DELIBERATION N° 2019-010

Délibération de la Commission de régulation de l'énergie du 17 janvier 2019 portant avis sur le projet d'arrêté fixant les conditions d'achat et du complément de rémunération pour l'électricité produite par les installations utilisant à titre principal du biogaz issu d'installations de stockage de déchets non dangereux

Tarifs applicables en fonction de la puissance de l'installation et de la catégorie d'installation

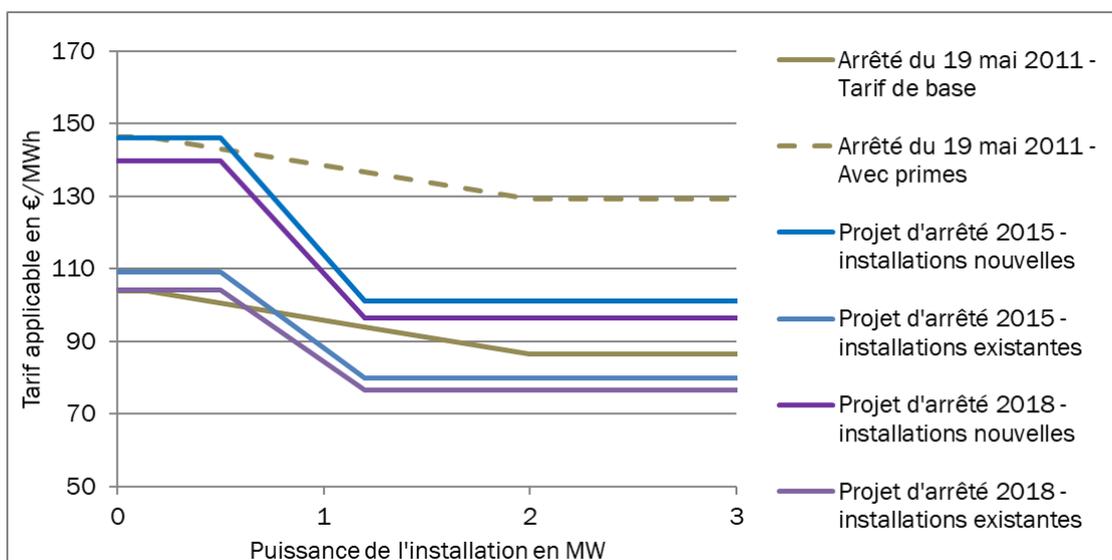
Par ailleurs, les tarifs proposés dans le projet d'arrêté correspondent à ceux envisagés dans le précédent projet d'arrêté en leur appliquant le coefficient de dégressivité de 0,5 % par trimestre pendant deux ans et demi.

Le graphique ci-après reprend les différents tarifs de soutien prévus par les dispositifs évoqués ci-dessus.

Rentabilités des installations existantes avec les tarifs prévus par le projet d'arrêté

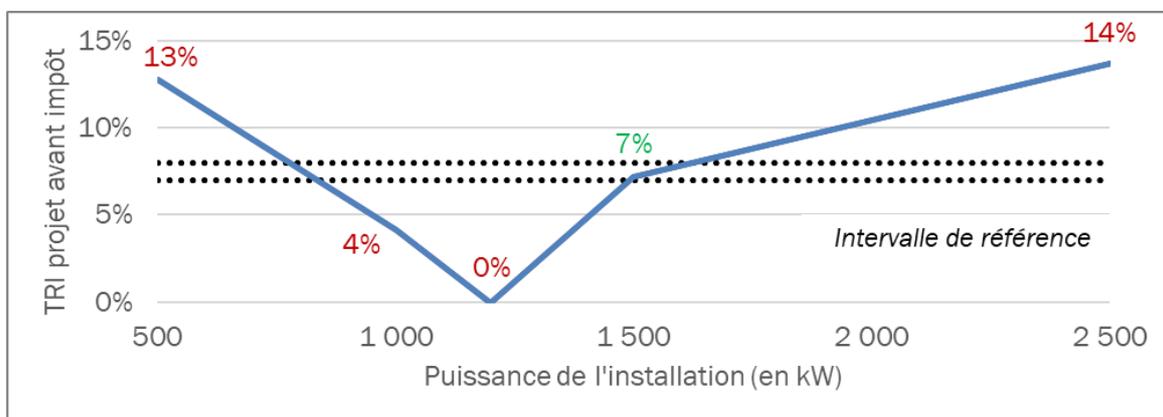
Si la rentabilité observée pour les installations de 1 500 kW semble normale, les autres rentabilités estimées peuvent être qualifiées de faibles pour les installations de 1 000 et de 1200 kW, et d'excessives pour les installations de 500 et 2 500 kW.

Tarifs prévus par le projet d'arrêté et proposés par la CRE afin d'obtenir des rentabilités normales

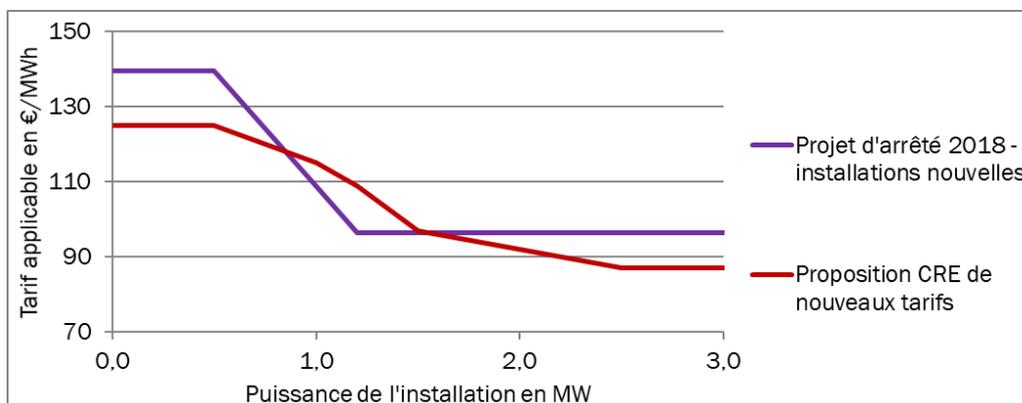
Le graphique ci-dessous compare les niveaux de tarif prévus par le projet d'arrêté avec des tarifs permettant, sur la base des informations déclaratives fournies par la profession, d'atteindre des rentabilités incluses dans l'intervalle de référence avec un contrat d'une durée de 15 ans.

Puissance (MW)	0,5	1,0	1,2	1,5	2,5
Projet d'arrêté 2018 – installations nouvelles	139,6	108,8	96,5	96,5	96,5
Proposition CRE de nouveaux tarifs (contrat de 15 ans)	125	115	109	97	87

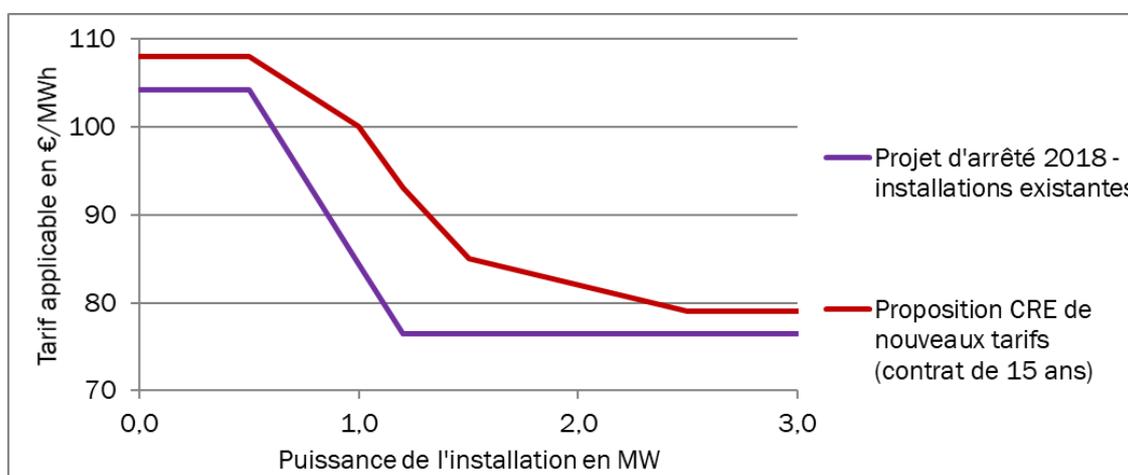
Ainsi, avec les modalités prévues par le projet d'arrêté, et sur la base des autres informations déclaratives de coûts fournies par la profession, la CRE estime que seules les installations de 500 et 2 500 kW présentent des rentabilités acceptables (environ 5 %). Les rentabilités calculées pour les installations de puissances moyennes (1 000 – 1 500 kW) sont très faibles voire négatives.

Avec les coûts d'investissements minimaux prévus par le projet d'arrêté, la CRE estime que les tarifs doivent être revus à la hausse selon les valeurs suivantes représentées sur le graphique ci-dessous.

Puissance (MW)	0,5	1,0	1,2	1,5	2,5
Projet d'arrêté 2018 – installations existantes	104,2	84,4	76,5	76,5	76,5
Proposition CRE de nouveaux tarifs (contrat de 15 ans)	108	100	93	85	79
